Pilna notatka bezpieczeństwa

Nazwa handlowa produktu, którego dotyczy treść pisma: Accelerator a3600

Identyfikator FSCA: FSCA – ACP – 202303 – 02

Data: 10 marca 2023 r.

Ryc. 1: Pozycja bramki zwrotnicy

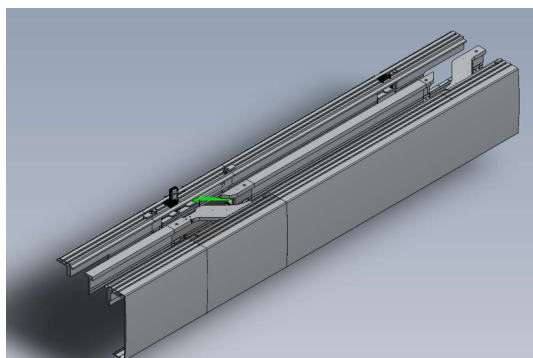
Opisywany scenariusz występuje w przypadku awarii zwrotnicy.

W celu uniknięcia opisywanego problemu firma Inpeco zaleca codzienne wzrokowe sprawdzanie bramek dostępu na ścieżkę buforową wymienionych modułów (patrz ryc. 1), aby upewnić się, że:

- nie występują tam żadne przeszkody, które mogą przeszkadzać w prawidłowej aktywacji i ruchu zwrotnicy;
- zwrotnica wygląda na nieuszkodzoną, patrz ryc. 2;
- pozycja zwrotnicy jest wyrównana z profilami podczas przekierowywania próbki, patrz ryc. 3; próbki przechodzące przez moduł są przekierowywane płynnie, bez brakujących lub częściowo zablokowanych nośników.
